**AVIS RELATIF À LA PROTECTION
CONTRE LES EVENTUELS EFFETS NOCIFS ET NUISANCES
PROVOQUÉS PAR LES RAYONNEMENTS NON IONISANTS
GÉNÉRÉS PAR DES ANTENNES ÉMETTRICES STATIONNAIRES**

Commune : VAUX-SUR-SURE - Exploitant : ORANGE

Référence exploitant : 167R1_3 / 32167R1_3 / 42167R1_3 / 52167R1_3

Rapport n° 3973 / 2024

Figure 1 : Vue en plan des lieux de séjour et des points de contrôle

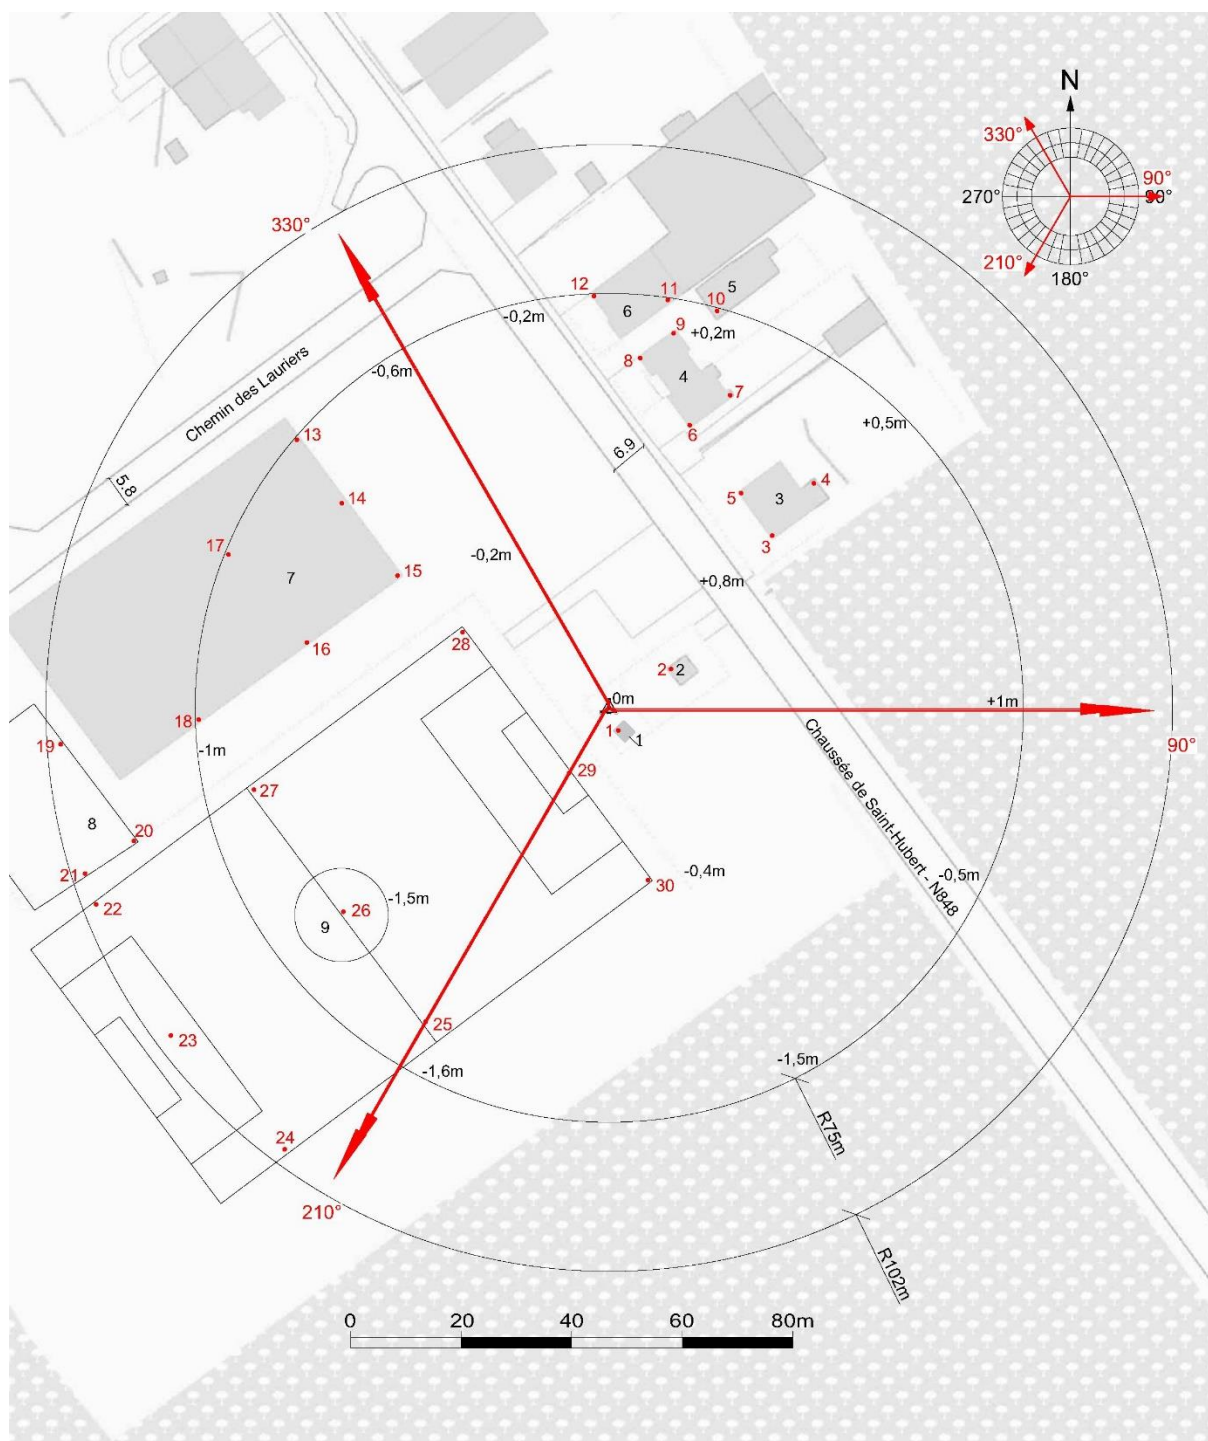
Les fréquences d'émission, la puissance rayonnée par chacune des antennes et leur gain permettent de déterminer le rayon de la zone à analyser. Tout dépassement de la limite par installation est exclu en dehors de cette zone. Le tableau 2 reprend les 35 LS² pour lesquels l'indice d'exposition est le plus élevé. Les différentes colonnes indiquent :

- le numéro du point de contrôle repris sur un des plans de la figure 1;
- le numéro du LS dans lequel se trouve le point de contrôle de la 1^{ère} colonne ;
- l'atténuation d'obstacle prise en compte pour le calcul de l'indice d'exposition dans le LS ;
- le résultat du calcul de l'indice d'exposition.

En ce qui concerne les antennes de l'installation mentionnées dans le tableau 1, la distance maximale à laquelle la limite pourrait être atteinte, à l'extérieur, est égale à 88,1 m. S'il n'y a pas de LS à une distance inférieure, les antennes respectent forcément la limite d'immission.

Dans le cas des LS situés à l'intérieur des bâtiments, une atténuation d'obstacle est prise en compte et il en résulte que la distance maximale à laquelle la limite pourrait être atteinte se réduit à 62,4 m.

Figure 2 : Vue en plan des installations d'antennes dans un rayon de 300 mètres autour de l'installation faisant l'objet de la demande d'avis

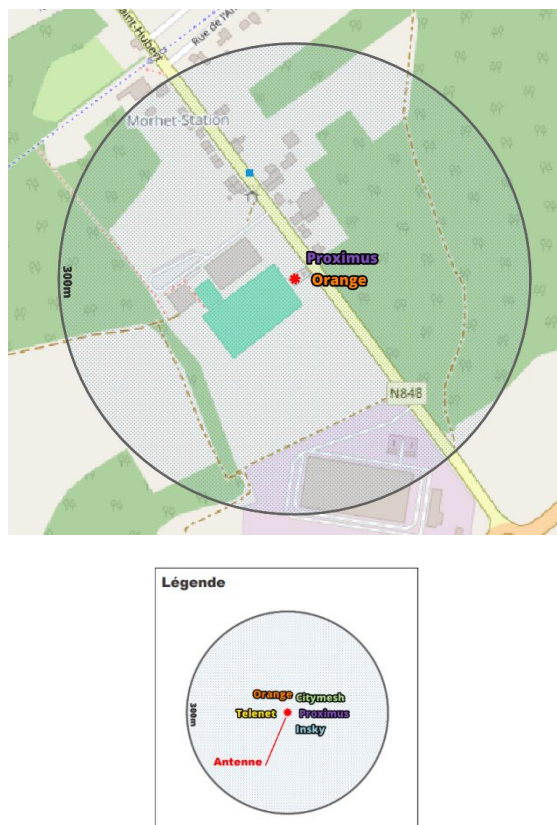
Le plan en projection verticale de la figure 2 indique la localisation des installations d'antennes émettrices stationnaires visées par le décret et situées dans un rayon de 300 mètres autour de l'installation référencée dans le paragraphe 2 et localisée au centre du cercle. Les données de localisation de ces antennes et les avis correspondant sont accessibles via le cadastre en ligne des antennes émettrices stationnaires⁸. Les installations prises en compte dans l'évaluation du respect de la limite cumulative sont les installations d'antennes émettrices déclarées en service par l'exploitant à la date du présent avis, à l'exception de l'installation référencée dans le paragraphe 2 et éventuellement d'autres installations ayant fait l'objet d'une demande d'avis à la même date et qui sont situées à l'intérieur de la zone de 300 mètres de rayon.

- il y a au plus 4 installations d'antennes émettrices stationnaires présentes dans la zone d'évaluation de 300 mètres de rayon représentée dans la figure 2, y inclus l'installation référencée dans le paragraphe 2 : la limite cumulative définie à l'article 4, §2 du décret est nécessairement respectée dans les lieux de séjour à l'intérieur de la zone d'évaluation de 300 mètres de rayon ;

Compte tenu des considérations ci-dessus, il apparaît que l'intensité du rayonnement électromagnétique généré, dans les lieux de séjour situés dans un rayon de 300 mètres autour de l'installation référencée dans le paragraphe 2, par l'ensemble des antennes émettrices stationnaires de l'ensemble des exploitants du même site d'antennes émettrices stationnaires respecte la limite fixée à l'article 4, § 2 du décret.
